Ersatz der beiden Kleinen Schleusenammern und

Anpassung der Vorhäfen in Kiel-Holtenau

6.2.2

Kleine Schleuse Kiel Anpassung Planiehöhen infolge Meeresspiegelanstieg

Anlagen: - Grafik Entwicklung Bauwerkshöhen in Abhängigkeit von Änderungen des Bemessungswasserstandes infolge Klimawandel

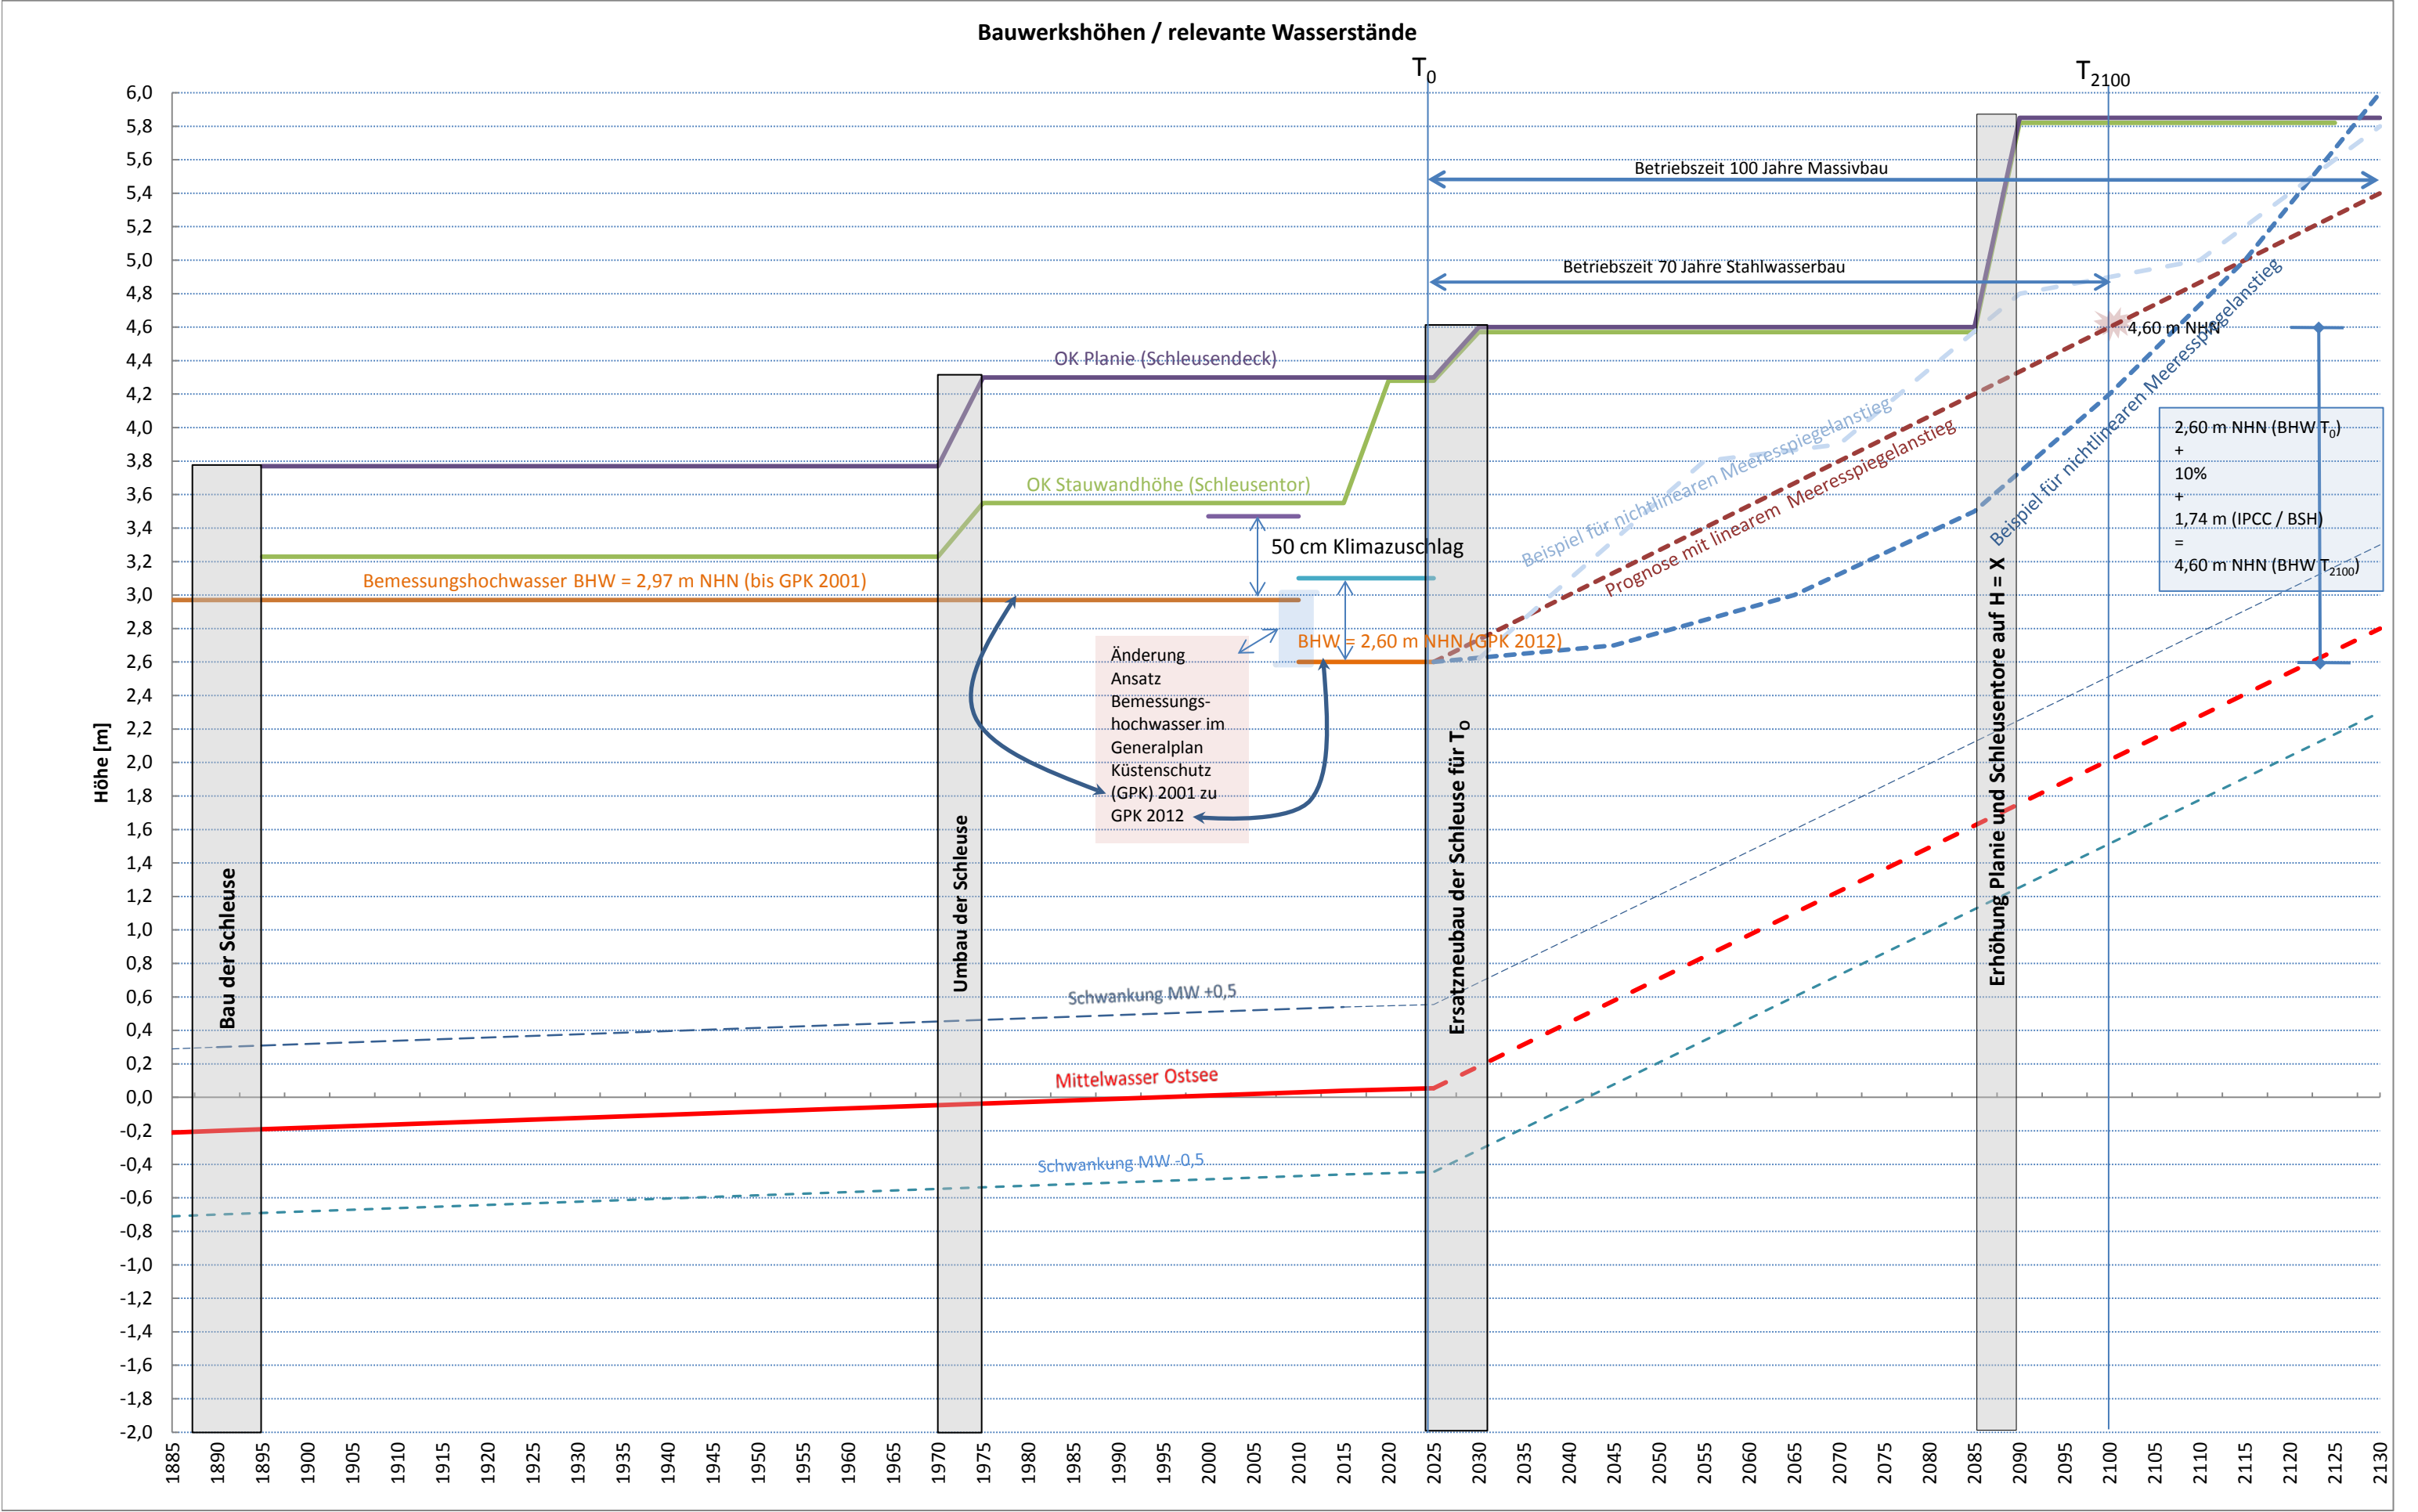
Hieraus ergeben sich im Vergleich zur Sensitivätsbetrachtung die folgenden neuen Höhen:

- die Planie der Häupter und der Mittelmauer wird statt nach bisheriger Planung nicht mit einer Höhe von 4,30 m NHN, sondern mit 4,60 m NHN gebaut und es wird dabei weiterhin eine unveränderte Ausbaureserve auf 5,85 m NHN vorgesehen;
- die Stauwandhöhe der Stemmtore wird statt mit 4,30 m NHN bereits jetzt auf die angeglichenen Höhe zur Planie mit 4,60 m NHN ausgeführt und zusätzlich eine Ausbaureserve anstatt von bisher 5,10 m NHN bereits jetzt von 5,85 m NHN berücksichtigt;

Die Baukosten für den Massivbau durch die Erhöhung der Planien von Mittelmauer und Häuptern steigen um ca. 2%, das entspricht ca. 620 TSD Euro.
